Starmýri 2

TILLAGA AÐ BREYTINGU Á DEILISKIPULAGI SAFAMÝRI / ÁLFTAMÝRI FYRIR LÓÐ NR. 2 VIÐ STARMÝRI

Breyting á deiliskipulagi Safamýrar- Álftamýrar vegna lóðarinnar nr. 2 við Starmýri - Athugasemdir og svör

< Mynd a. (skjáskot) sem fylgdi innsendum athugasemdum

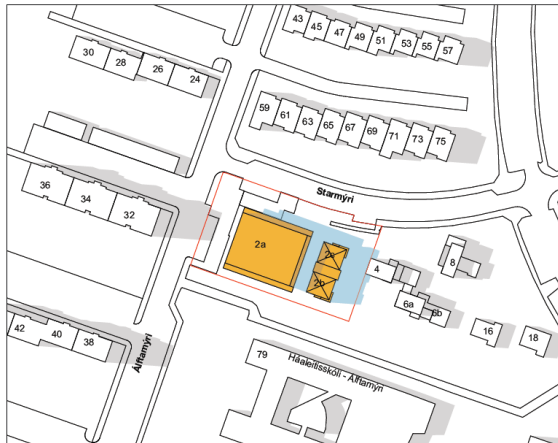
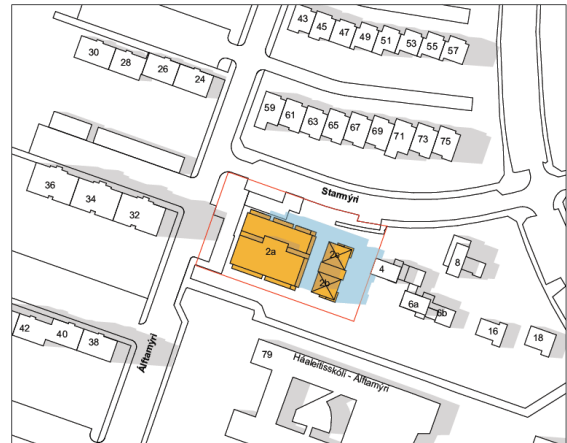
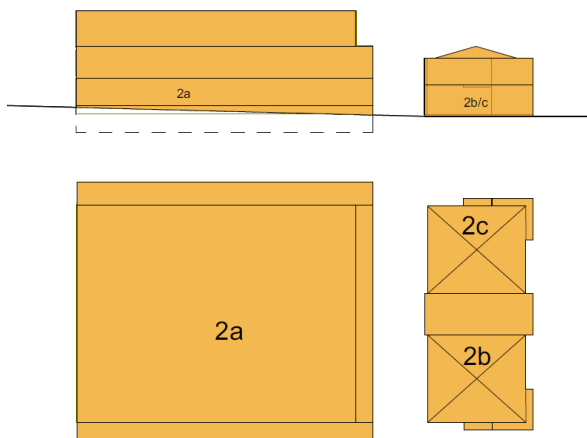
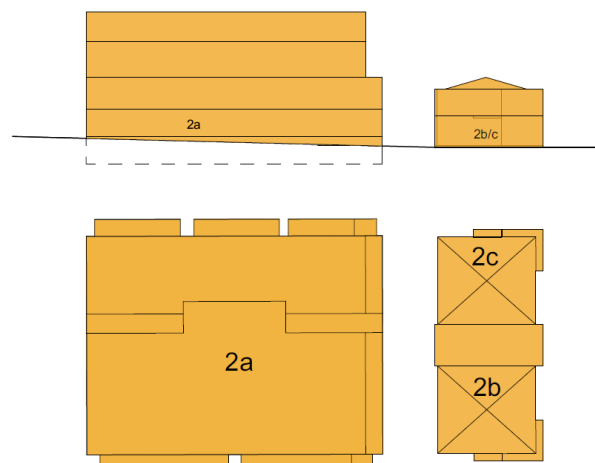
Ljóst er að þessi framkvæmd mun hafa mest áhrif á Starmýri 4 þar sem það skuggavarp sem sýnt var þegar gefið var leyfi fyrir þriggja hæða húsi er gjörbreytt.

Með þessari breytingu mun sól í garðinum hverfa um kl.17.00 á bjartasta tíma ársins og til að njóta sólarstundar eftir vinnu.

Með bréfi þessu fylgja skuggavarpsteikningar sem fylgdu með þegar til stóð að byggja þriggja hæða hús. Ljóst er að hér eru gjörbreyttar forsendur, sjá meðfylgjandi teikningar.

- a. Myndin til vinstri sýnir afstöðu sólar og skuggavarps á sumarsólstöðum kl. 19.00 (21. júní). Rétt er að hafa samhengi hlutanna á hreinu við samanburð sem þennan. Að neðan er sýnt fram á að myndin er önnur tveggja sem sem sýna fyrra horf og framtíðarhorf miðað við sólargang og árstíma gangi deiliskipulagsbreytingin eftir.

Sjá má að neðan að engin breyting verður á skuggavarpi á lóð nr. 4 við Starmýri. Skuggi sem nær rétt yfir lóðamörk stafar af húsum nr. 2b og 2c enda breytast ekki við áætlaðar deiliskipulagsbreytingu:

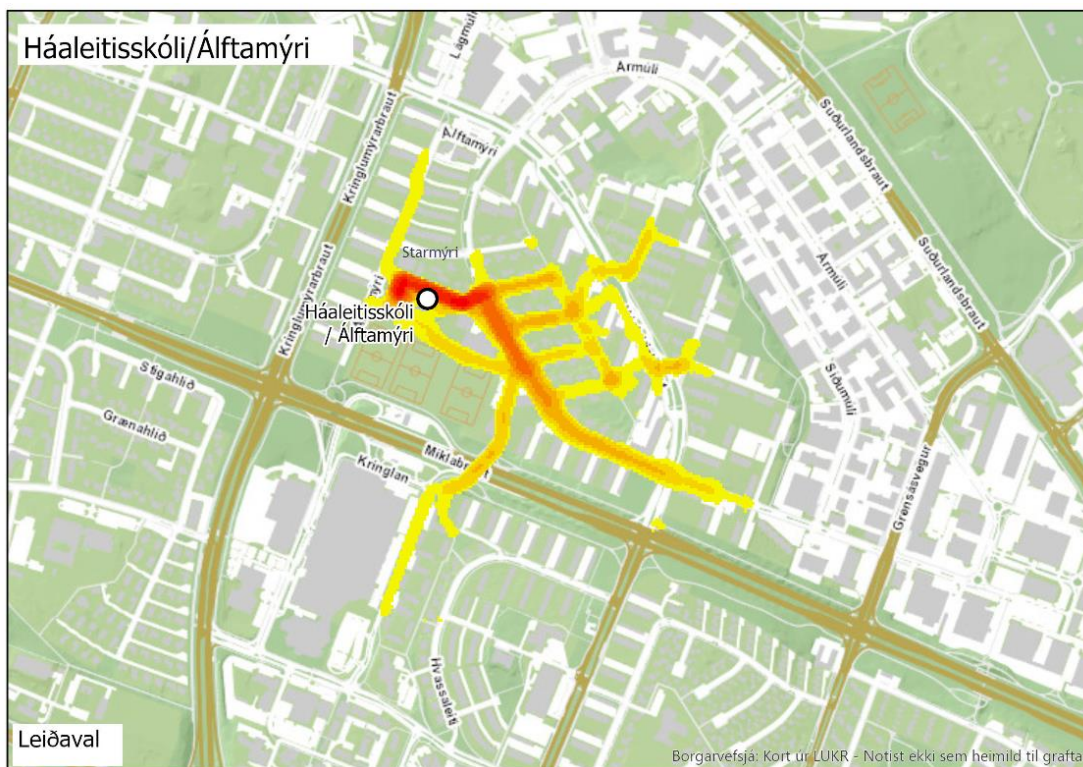
Með 25 íbúðum munu fylgja 50 bílar, þar sem flestir eru með 2-3 bíla á íbúð.

Sú mikla umferð sem skapast í sambandi við þetta hús er alls ekki góð viðbót við það öngþveiti sem nú þegar er í Starmýri og Álftamýri oft. Einnig er börn til og frá skólanum í hættu vegna mikillar umferðar. Starmýrin tekur tæplega við meiri umferð og ekki hefur bílastæðunum fjölgað, eru of fá nú þegar.

Svar: Þrátt fyrir að bílastæðum sé ekki fjölgað innan lóðar frá núverandi fjölda er fjöldi bílastæða eftir sem áður í samræmi við viðmið um fjölda bílastæða á lóð miðað við áætlaða notkun. Bent er á svör við athugasemd nr. 1.1 varðandi nánari umfjöllun og svör varðandi bílastæðamál.

Núverandi umferð á Safamýri er í stórum dráttum sú sama sem rakin var í svörum við seinustu skipulagsbreytingu, 4-5,5 þúsund ökutæki í þversniði á sólarhring, mismikið eftir því hvar í götunni en

núverandi umferð á Starmýri og Álftamýri er aðeins brot af þeirri umferð. Áætluð viðbótarumferð vegna deiliskipulagsbreytinga á lóð nr. 2 við Starmýri er um 100-150 ökutæki á sólarhring þannig að hlutfallslega má ætla að aukning umferðar á Starmýri sé nokkur vegna breyttrar notkunar og aukins byggingarmagns. Ekki er merkjanleg breyting á aukinni viðbótarumferð ef tveimur íbúðum verður bætt við eins og deiliskipulagstillagan gerir ráð fyrir.

Áætluð heildarumferð vel innan allra marka um það sem eðlilegt telst fyrir götur eins og Starmýri, Álftamýri og Safamýri. Breytingin er því ekki talin hafa teljandi áhrif á flæði um götuna eða umferðaröryggi. Megin gönguleið skólabarna liggur sunnan við reitinn eftir göngustíg. Á horni Álftamýri og Starmýri er gert ráð fyrir torgi sem bætir sýn á gatnamótunum og þar með öryggi gangandi vegfarenda frá því sem er í dag þar sem bílastæði liggja þétt að gatnamótunum. Meðfylgjandi mynd sýnir megin gönguleiðir skólabarna skv. könnun meðal barna skólans haustið 2019.
